FICHE D'ÉCART

Exploitant : SEDE

Site inspecté : TARASCON

REPONSES A L'INSPECTION du 27/11/2019

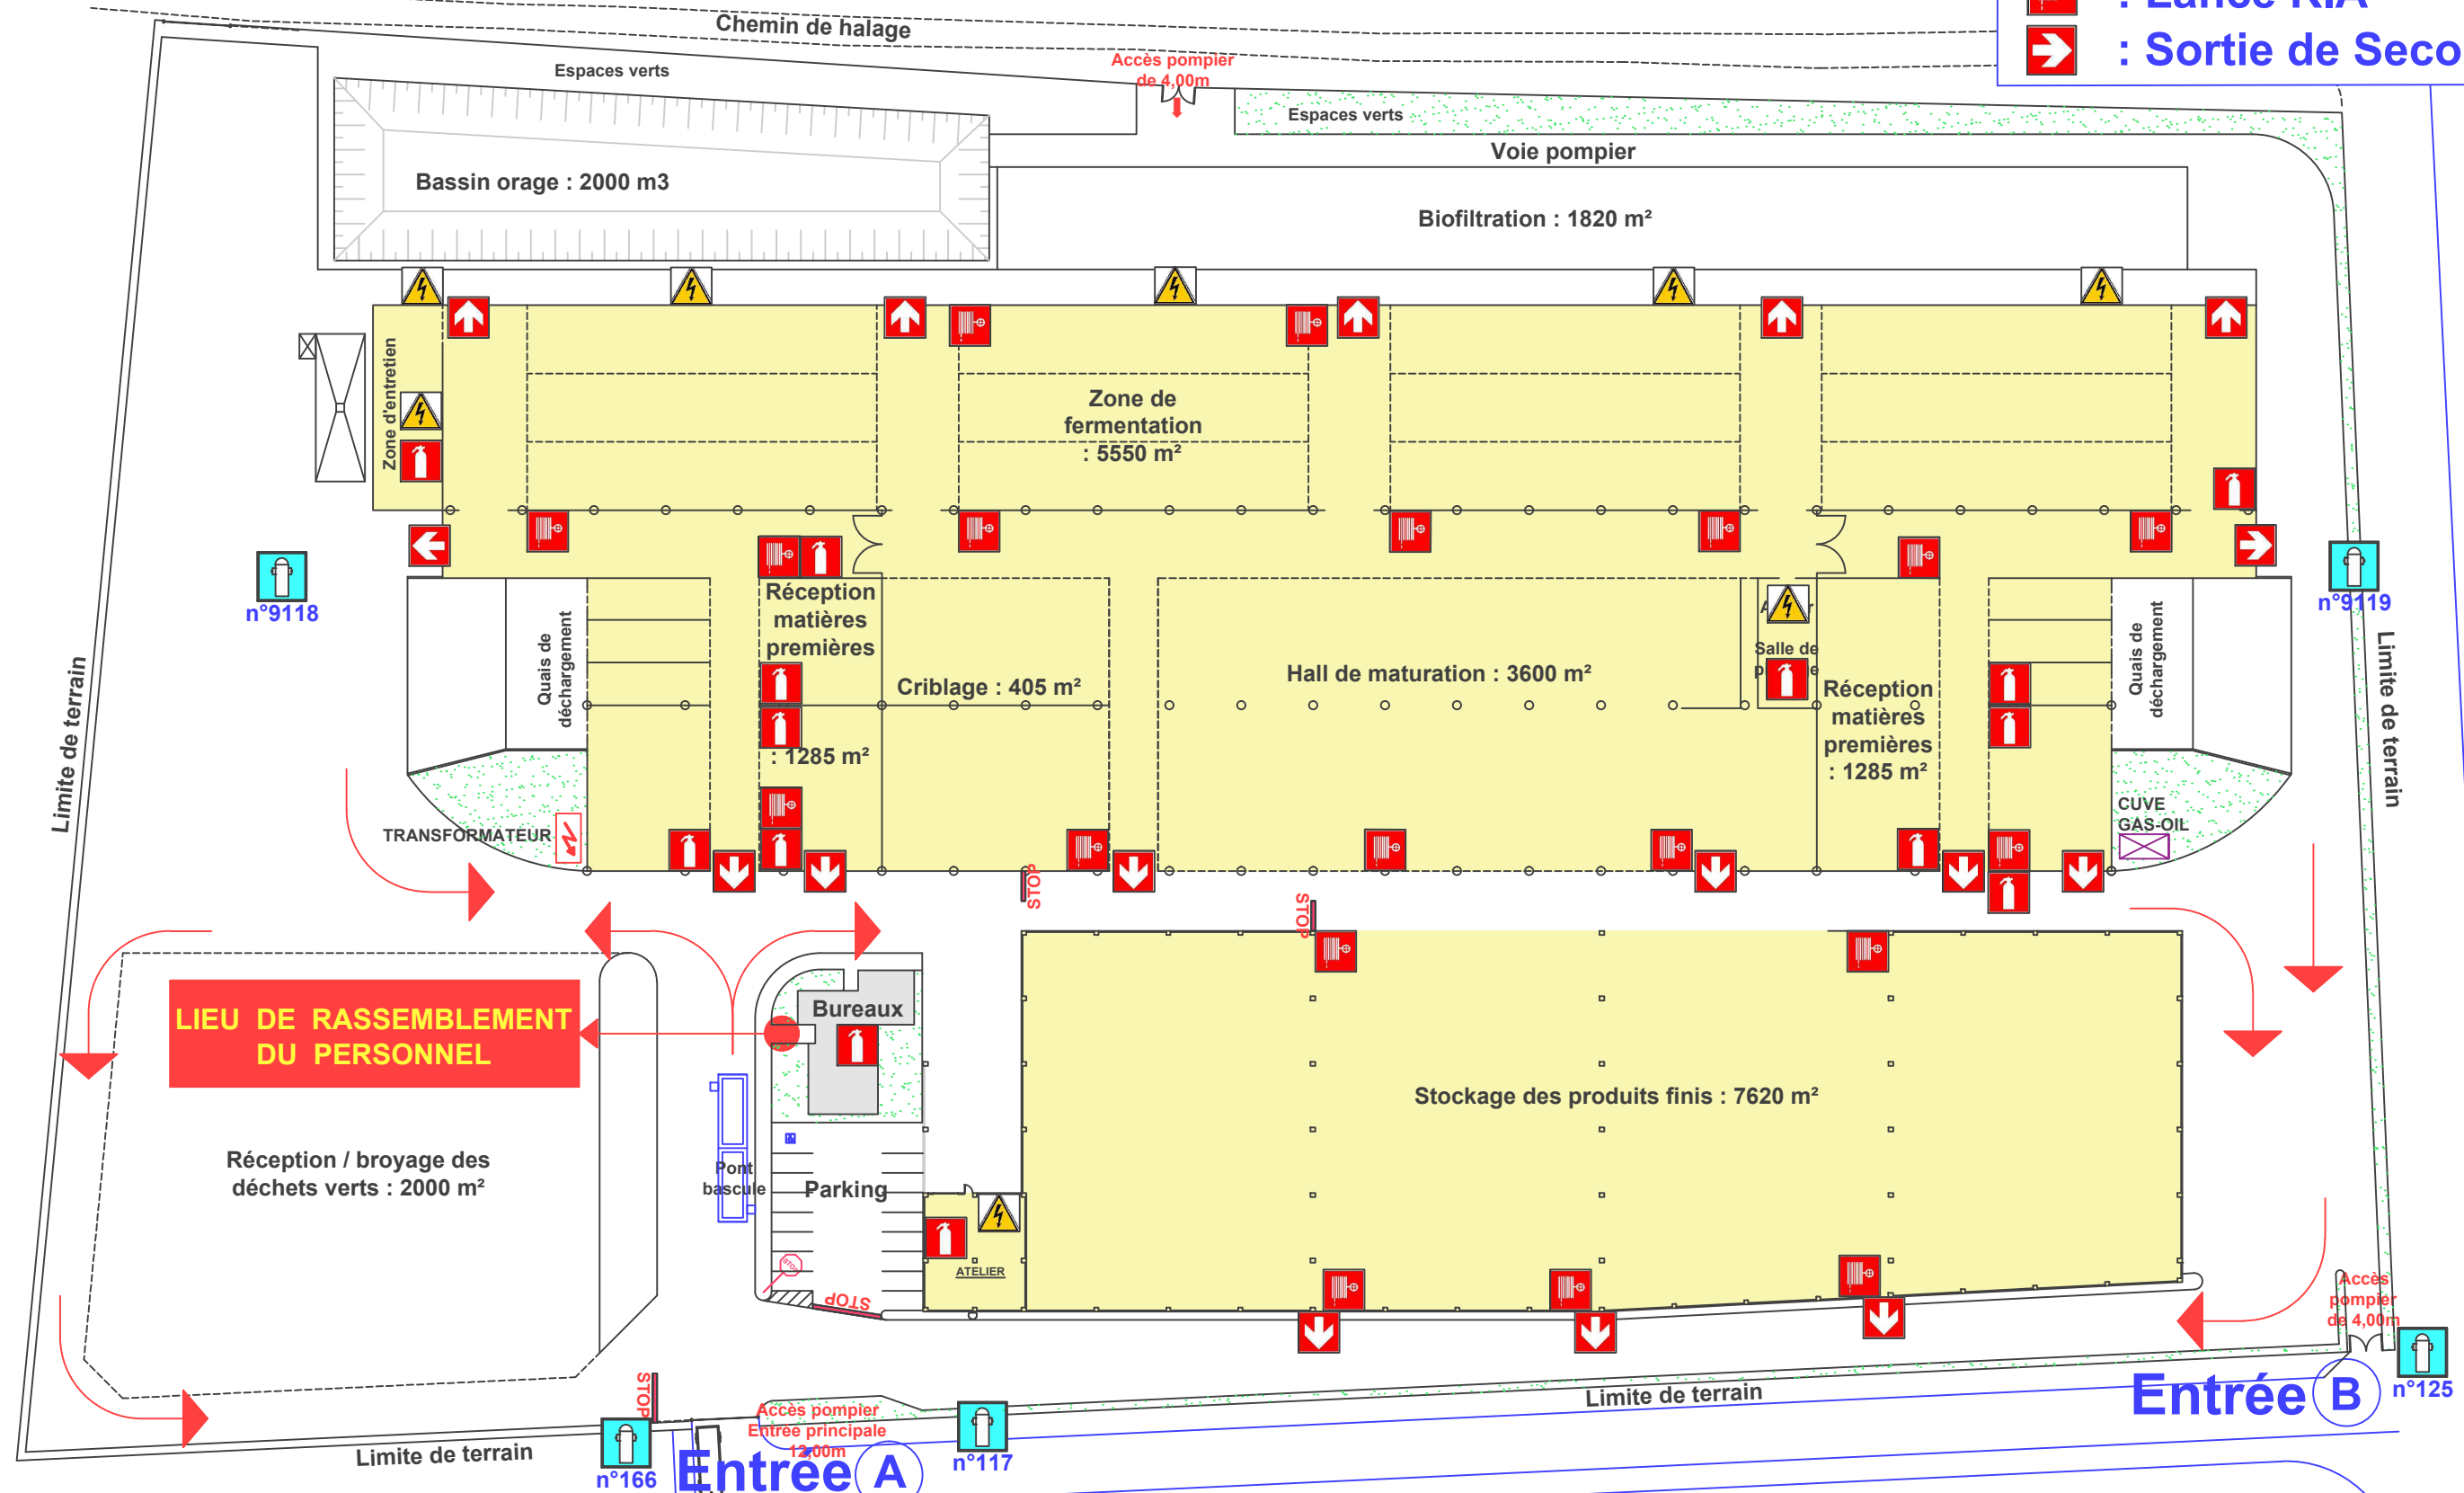
L'EXPLOITANT N'EST PAS EN MESURE DE JUSTIFIER LE DÉBIT REQUIS DES RIA, Y COMPRIS EN SIMULTANÉ.

Écart aux dispositions de l'article 8.2 de l'arrêté préfectoral n°2002-231/173-2001 A du 8 août 2002

Le site dispose à ce jour de 6 poteaux incendie dans le périmètre immédiat du site :

- ✓ 3 poteaux privés : PI nord N°9119A, PI sud N°9119B, PI milieu N°9118
- ✓ 3 poteaux publics externes : PI nord N°125, PI milieu N°117, PI sud N°166

Le poteau privé 9119B a été rajouté récemment en 2018, pour couvrir plus facilement la parcelle sud.

L'implantation de ces poteaux figure sur le plan ci-après.

Pour une vérification complète nous avons passé commande à SICLI pour une intervention en janvier afin de contrôler le débit cumulé.
